SECTION A-A

| Dat. | 1993-09-24 | Skala | 1:5 | Atlantic F10 | | Ritn.nr |
| intra SCANDINAVIAN DESIGN | | | | | | 14230 |

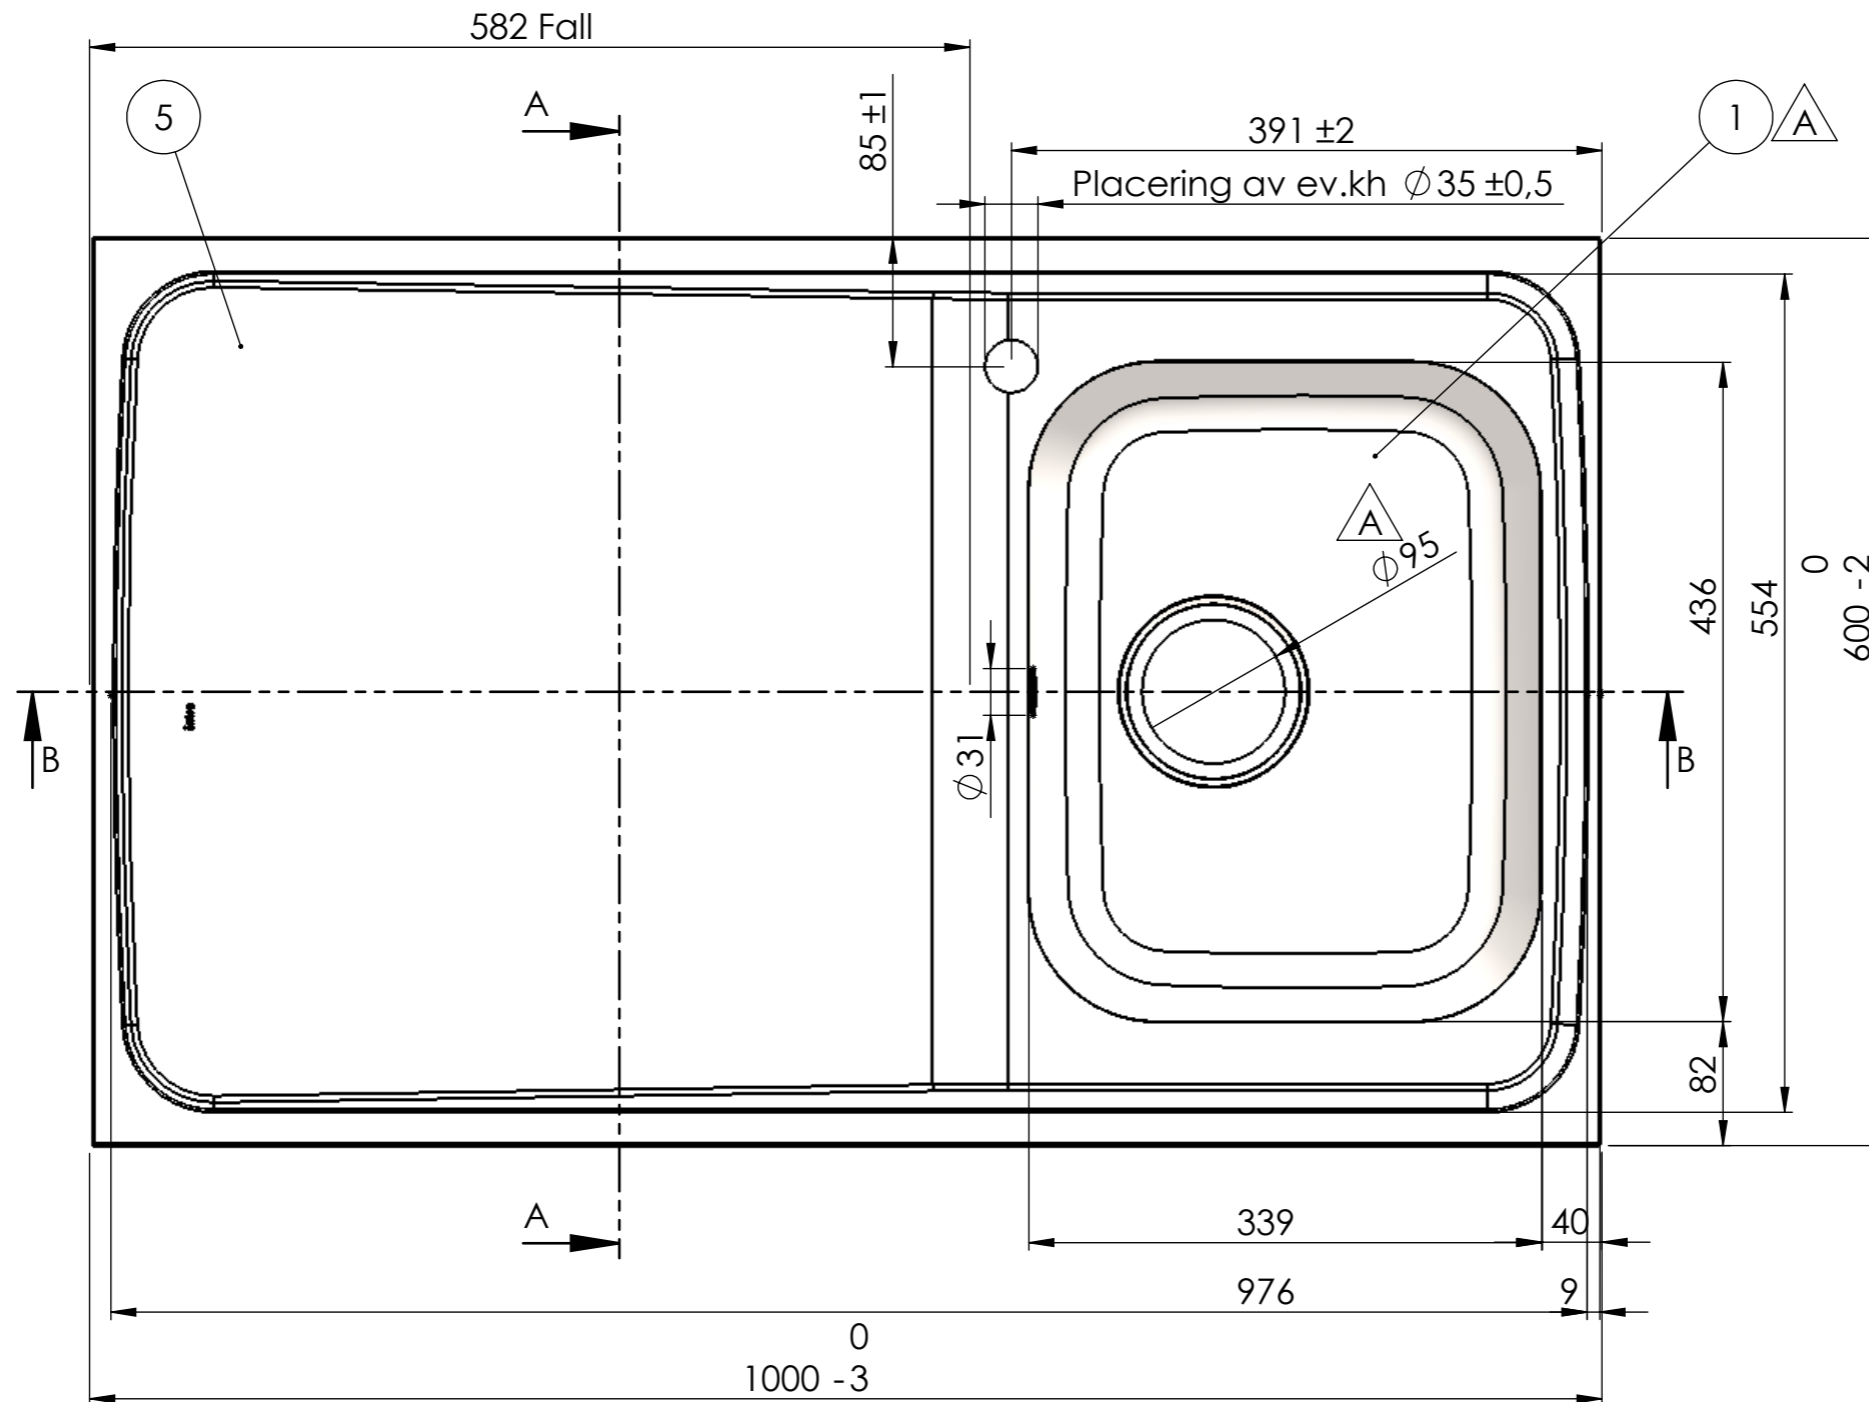
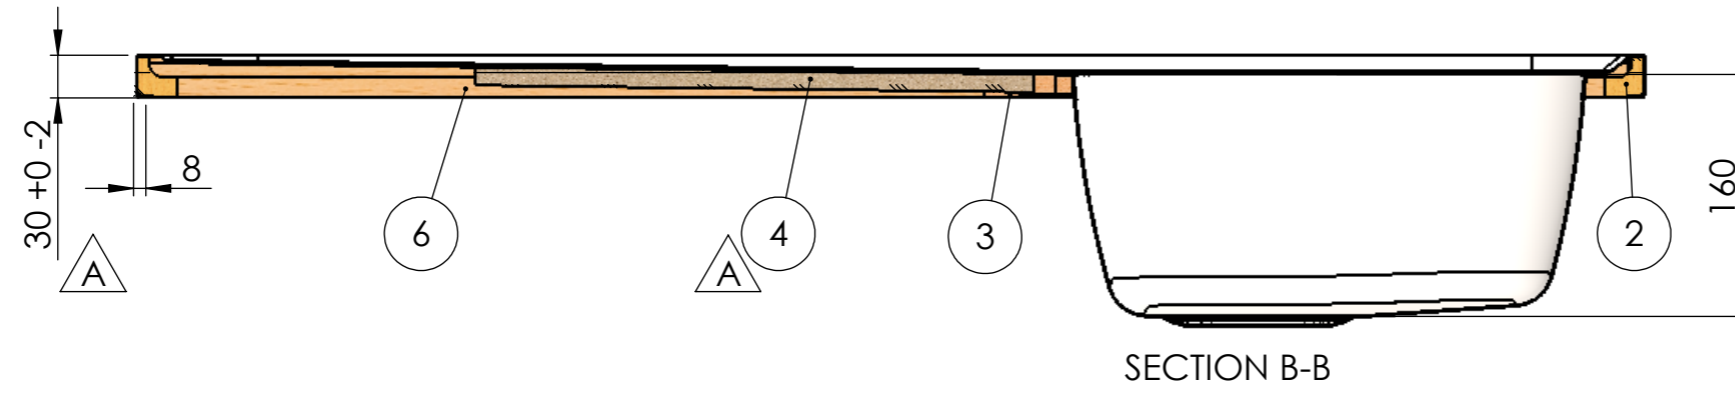
| REV. | ANT. | ÄNDRING | DATUM | GODK. |
|------|------|--|------------|-------|
| A | 6 | Windexplatta ersatt med MDF. Kantklipp, ram och gavel ändrade för att vulsten inte ska överstiga 30mm. Omvik långsida var 9mm. Avlopp 51 ersätts av avl 97. Låda 34 stabiliserad med bombering R700. | 2013-05-16 | MR |
